Objet : Consultation publique sur le projet immobilier les Halles d'Anjou - Demande de réponses par écrit
Jadco – Halles d'Anjou
N/réf. : F00657A-002

À la suite de la séance d'information et de questions/réponses du 27 février 2024 sur le projet de redéveloppement des Halles d'Anjou mis de l'avant par la Corporation Jadco, la Commission a transmis une série de questions par écrit. La présente lettre a pour objectif de répondre aux questions reçues de la part de la Commission. Les questions ont été regroupées par thématique, telles que reçues.

Figure 1 - Identification des trottoirs et passages piétons proposés

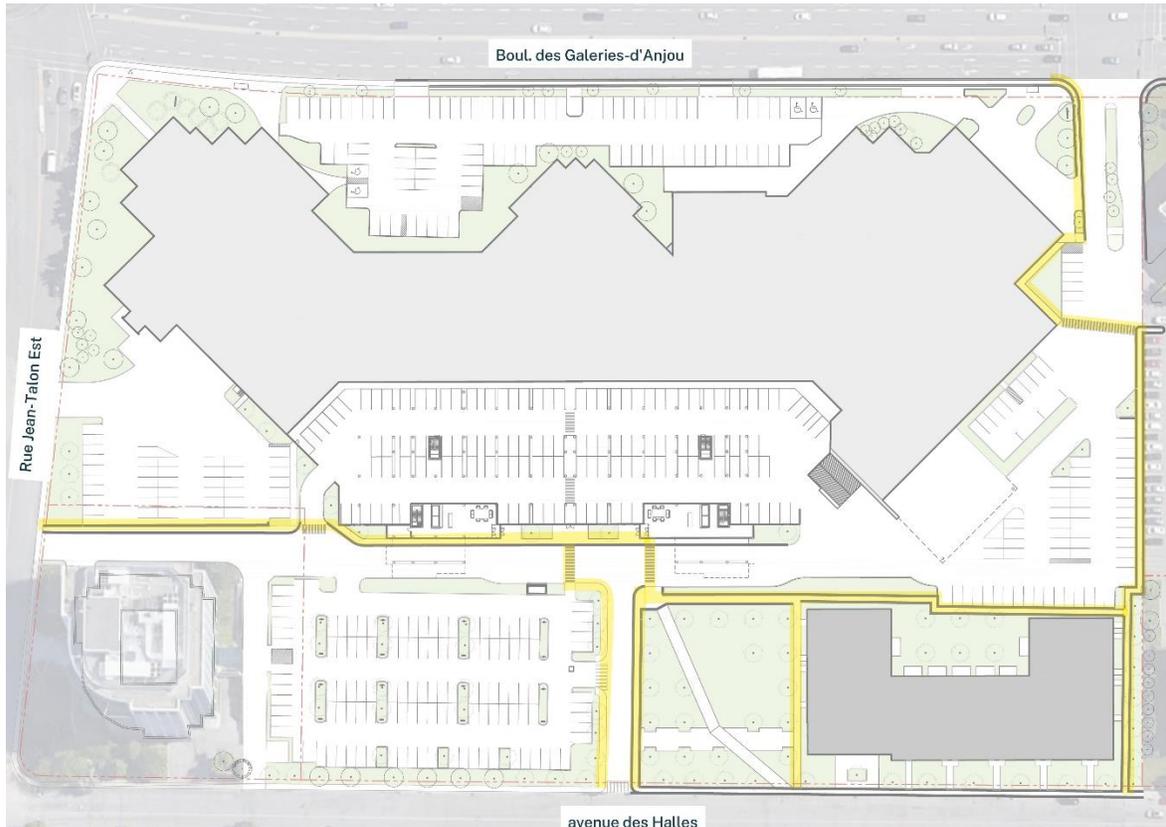
Aux préoccupations d'un citoyen concernant les liens piétons de la Tour A vers le boulevard des Galeries-d'Anjou, vous avez donné la réponse suivante : « On va réaménager cet espace-là pour créer un trottoir (...) Il y a un trottoir qui va réellement être réaménagé, d'une largeur adéquate, de 5 ou 6 pieds, probablement. On n'a pas le détail à ce moment-ci, mais il y a un trottoir. Ça ne sera pas, là... Ce ne sera pas une bordure¹ ».

*Comment les cyclistes et piétons sortiront et entreront-ils du site de façon sécuritaire?
Par ailleurs, comment les vélos vont-ils sortir du stationnement pour rejoindre l'accès aux rues avoisinantes?*

Le réaménagement du site prévoit l'amélioration et la sécurisation des déplacements piétons. Un piéton quittant la tour A pour se diriger vers le boulevard des Galeries-d'Anjou pourra emprunter le trottoir longeant le basilaire des tours A et B, pour ensuite traverser la voie de circulation à la traverse piétonne pour rejoindre le trottoir qui sera aménagé le long du bâtiment C. Enfin, ce trottoir se connectera à un nouveau sentier piéton qui sera aménagé entre le bâtiment C et la limite du site. Comme les accès au site du côté des Galeries-D'Anjou ne seront pas modifiés, ce trottoir se connectera aux aménagements existants du côté du bâtiment des Halles d'Anjou. Les nouveaux trottoirs sont présentés en jaune dans le croquis présenté ci-dessous.

Des trottoirs et des traverses piétonnes seront aménagés afin de sécuriser les déplacements des piétons depuis chacune des rues ceinturant le projet (voir esquisse des trottoirs ci-dessous). Le projet ne comprendra pas de piste cyclable sur le site, mais les cyclistes pourront circuler sur les

trottoirs à côté de leur vélo. Enfin, pour les résidents, les cyclistes devront utiliser l'entrée du garage souterrain pour accéder aux espaces à vélos.

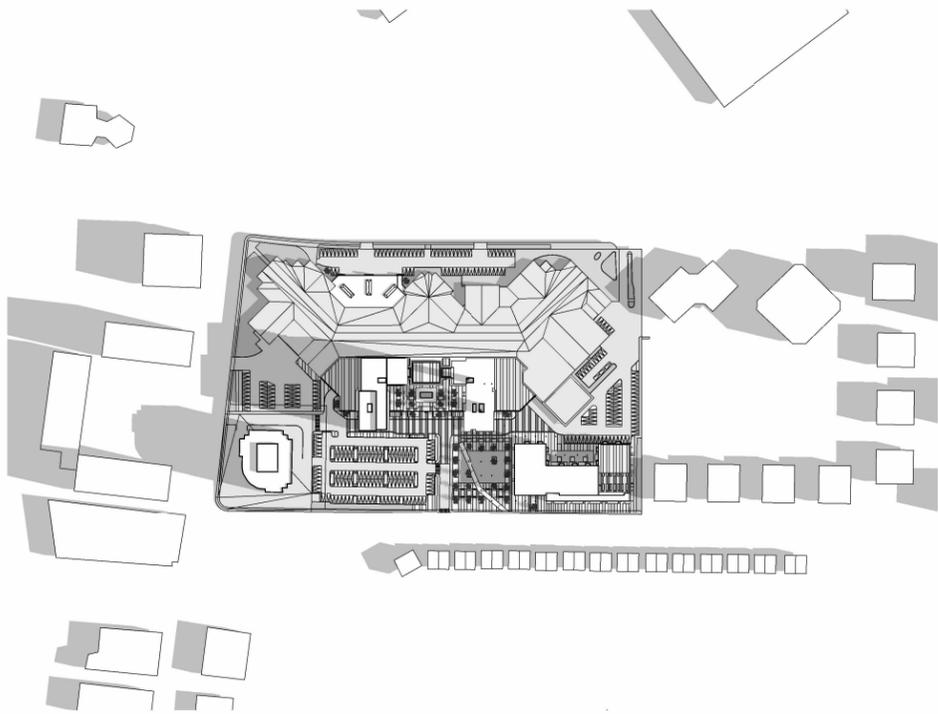
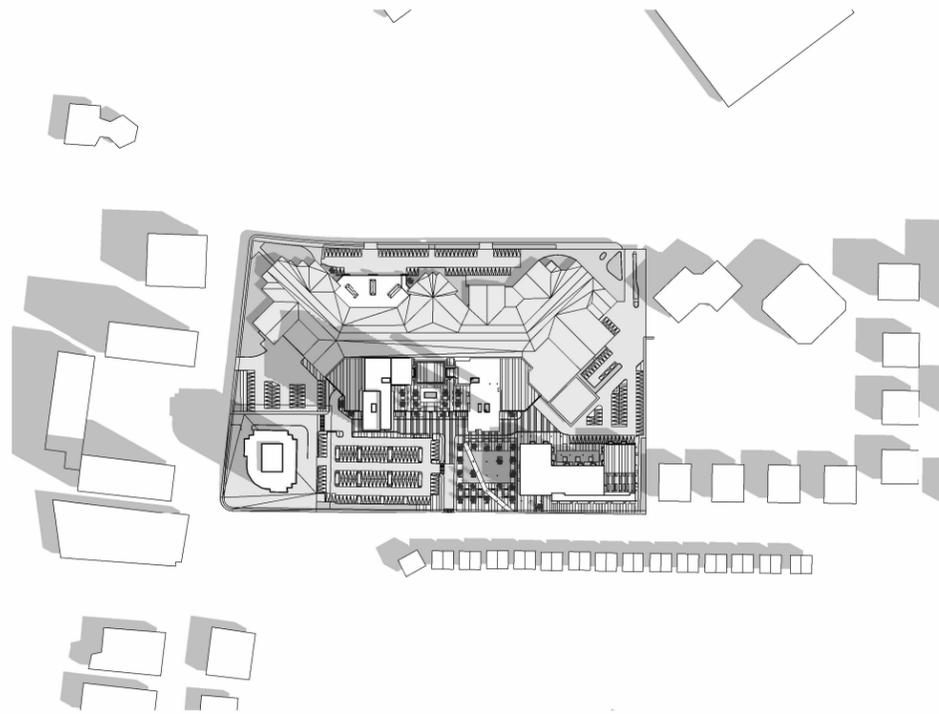
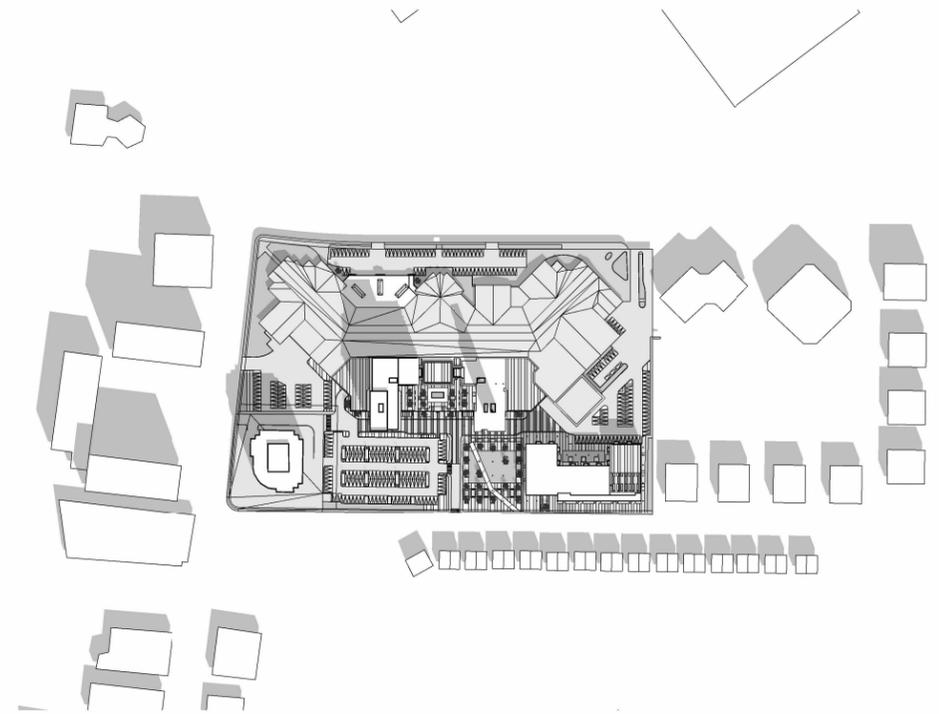
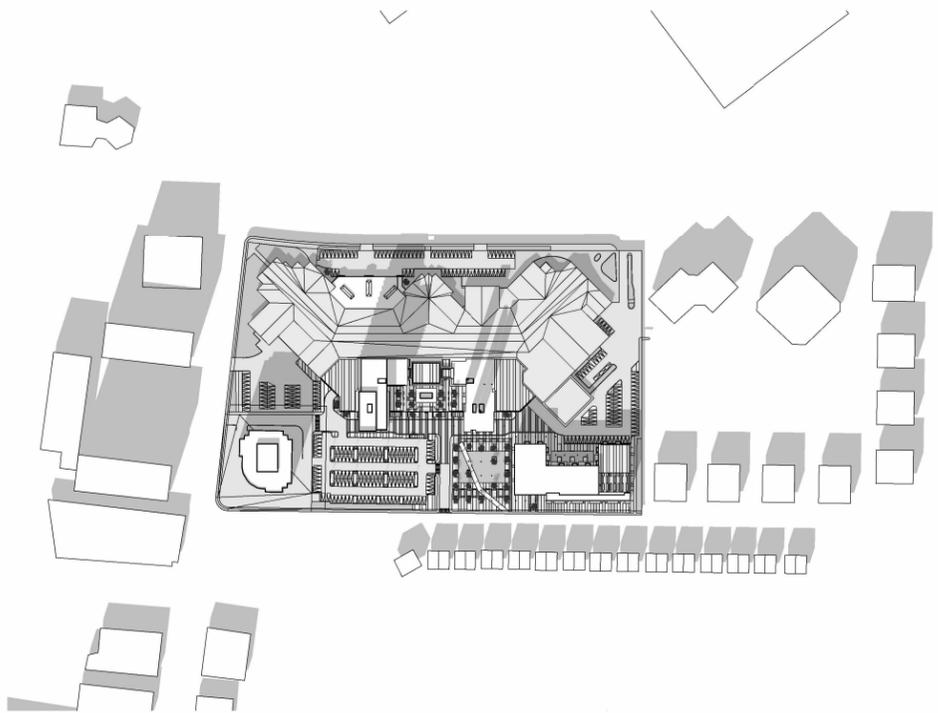
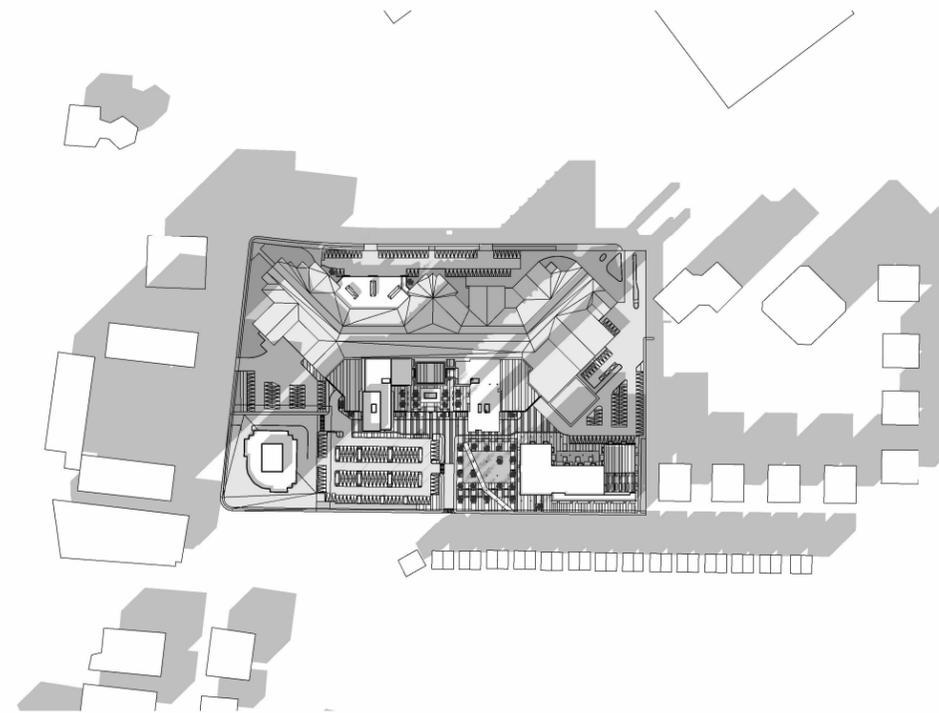
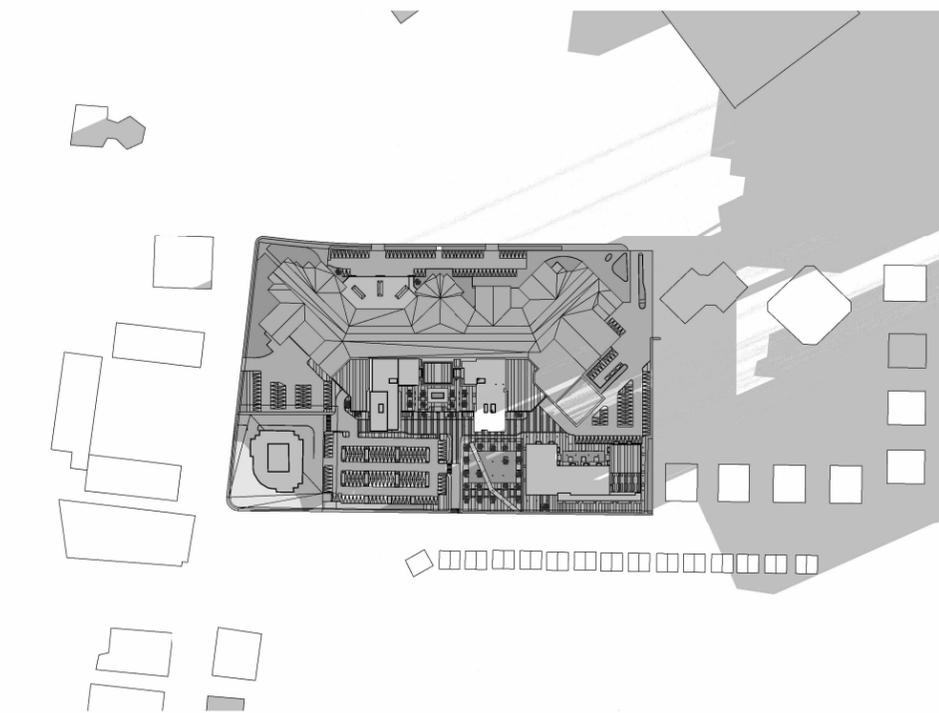
L'étude d'ensoleillement insérée en annexe du document principal ne concerne que les mois de mars et juin. La Commission aimerait savoir si des données existent pour les autres périodes de l'année, notamment septembre et janvier avec un point d'étude à 9 h? Existe-t-il des données supplémentaires non intégrées dans le document 3.1?

Suite à votre demande, une étude d'ensoleillement pour janvier et septembre a été réalisée. Cette étude d'ensoleillement est annexée à la présente lettre.
